**Al Servicio de Ordenación Industrial, Infraestructuras Energéticas y Minas
Departamento de Desarrollo Económico y Empresarial
Gobierno de Navarra**

Que el pasado 20 de julio de 2023 se publicó en el Boletín Oficial del Navarra N.º 151 el anuncio de puesta a exposición pública a fin de realizar alegaciones, del proyecto de parque eólico "La Blanca", en términos municipales de Ujué / Uxue, Pitillas y Olite / Erriberri, expediente 1322-CE. Y que mediante este escrito, en tiempo y forma, realizo las siguientes:

ALEGACIONES

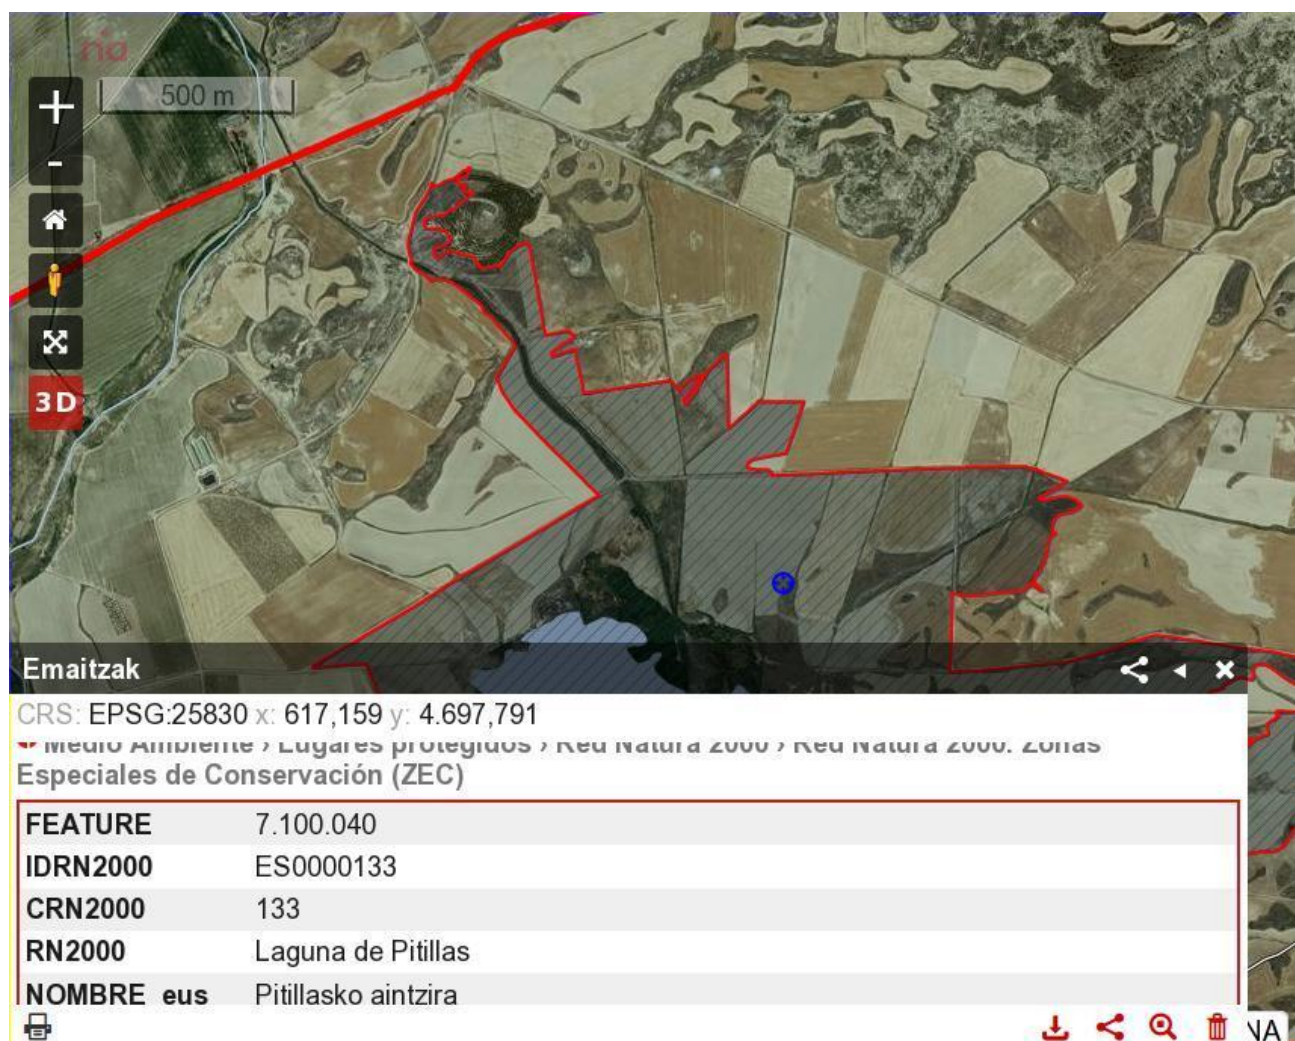
De este modo, muchos de los aerogeneradores que se pretenden instalar afectan a zonas naturales de importancia. Los aerogeneradores se ubican sobre o en las inmediaciones de los hábitat “5210 Fruticedas y arboledas de *Juniperus*” y “9340 Bosques de *Quercus ilex* y *Quercus rotundifolia*”, como se aprecia en la siguiente imagen del IDENA.

A pesar de todo ello, el estudio de impacto ambiental califica esta gran afección como “moderado”...

Fuente: SIUN. Áreas de Especial protección.

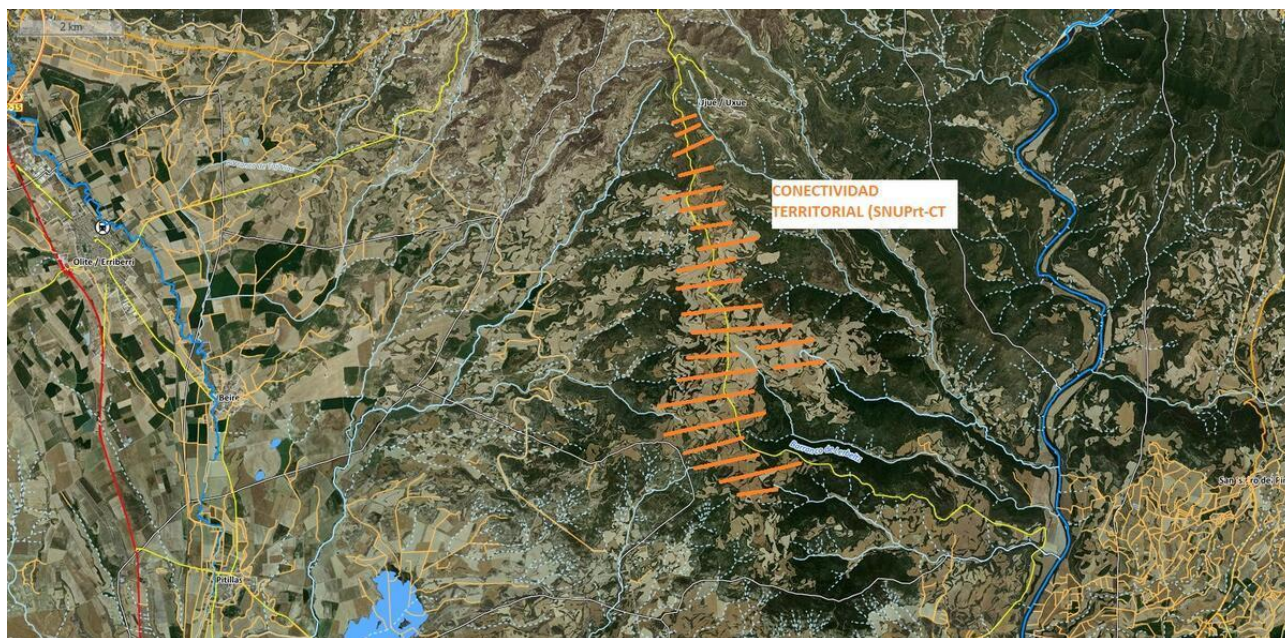
Concretamente desde el punto de vista del planeamiento territorial efectivamente se señala que dicho parque, y éste de “La Blanca” también, se sitúa sobre **suelo no urbanizable de protección por su valor ambiental con valor de conectividad territorial**.

“Por otro lado, considera la Sierra de Ujué como un importante componente de conectividad norte sur en la zona del prepirineo navarro. Concretamente, los terrenos en donde se ubica el PE están categorizados como Suelo no Urbanizable de Protección, Suelo de Valor Ambiental por su Conectividad Territorial, ya que se consideran áreas que permiten conectar y relacionar ecológicamente y funcionalmente los núcleos de los espacios ya protegidos (Red Natura 2000). Según la normativa vigente aquellas infraestructuras o actuaciones que pudieran afectar a estos suelos, deberán tener en especial consideración no actuar como barreras infranqueables para la fauna y flora y deberán adoptar las medidas necesarias para evitar la pérdida de conexión entre los espacios.

Fuente: Elaboración propia IDENA-SIUN

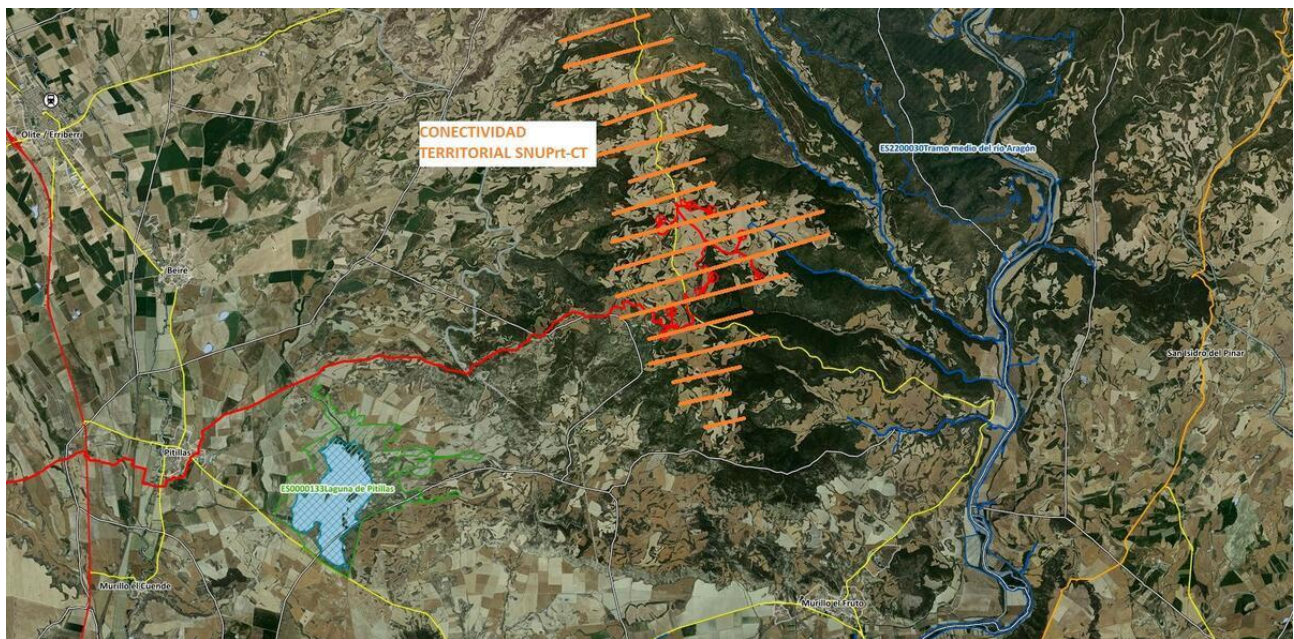
Efectivamente y atendiendo a la clasificación de suelo que ocupan los aerogeneradores de este parque eólico se corresponde con esa categoría de protección, que son las zonas de cultivo y monte-cultivo que separan los espacios protegidos y que se pueden hacer coincidir con su representación a través del visor IDENA

En el **Anexo PN3. Áreas de Especial Protección** dentro de la normativa del **POT4 Zonas Medias** se señalan los usos, actividades e infraestructuras que pudieran ser autorizables, señalando **que no deben actuar de ninguna manera como barreras infranqueables para la fauna**.

Figura 2. Trayectorias de buitres leonados equipados con GPS entre 2015 y 2020 en el área de ubicación del parque eólico de La Blanca. Fuente: Estación Biológica de Doñana.

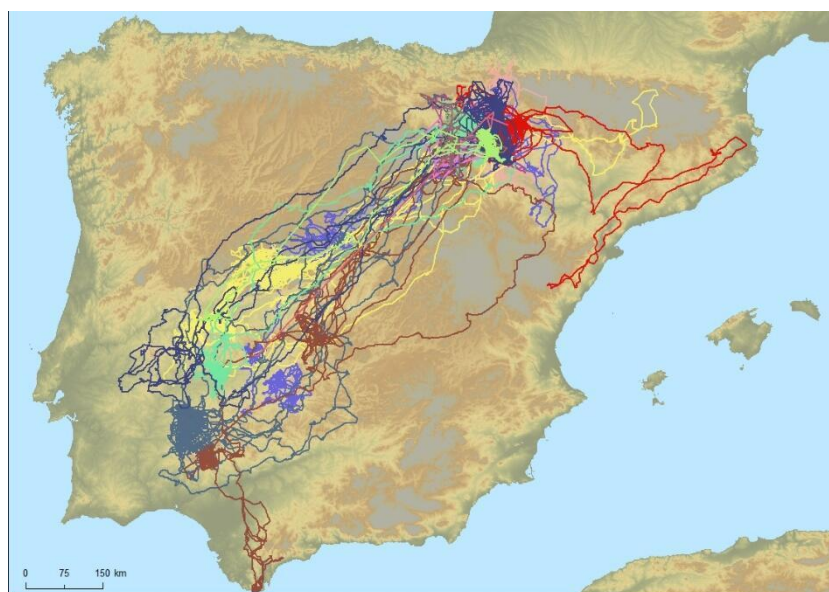
Aunque el estudio de impacto presentado muestra un uso escaso del espacio del parque eólico por parte del buitre leonado, el estudio de radioseguimiento ya mencionado ofrece una imagen de un uso muy intenso de este espacio, como puede observarse en la Figura 2.

Esta especie ha sido frecuentemente observada durante la realización del estudio de campo preoperacional. La peligrosidad de construir Parques Eólicos en zonas de paso de buitres viene refrendada por los datos derivados del Complejo Eólico de Cavar (Valtierra-Cadreita) donde en solo 10 meses se han producido nada menos que 93 colisiones de buitre leonado, el 3% de todas las incidencias de buitre registradas en Parques eólicos de Navarra y el 60% de las registradas para la especie en el conjunto de parques navarros durante el tiempo de funcionamiento de esa instalación. Informes previos a la construcción de Cavar, basados también en datos de aves marcadas con GPS ya señalaban esta peligrosidad. Lamentablemente la decisión de construir el complejo eólico ha desembocado en una mortandad de aves que sin duda va a tener efectos demográficos a medio y largo plazo sobre esta especie protegida. Aunque el buitre leonado, es aun abundante en Navarra y en Iberia-sur de Francia, es en estas regiones de Europa donde se concentra el 90% de la población europea y una parte muy significativa de la población mundial de la especie (Margalida *et al.* 2010). Por otro lado, es la especie de carroñera que presta mayores servicios ecosistémicos tanto reguladores (ganaderos) como culturales (ecoturismo) (Cortés-Avizanda *et al.* 2021). Por tanto existe una responsabilidad ética y económica en el mantenimiento de sus poblaciones en Navarra, lo cual pasa por no incrementar la mortalidad a través de proyectos insostenibles y de reducirla en aquellos ya construidos donde se detectan bajas.
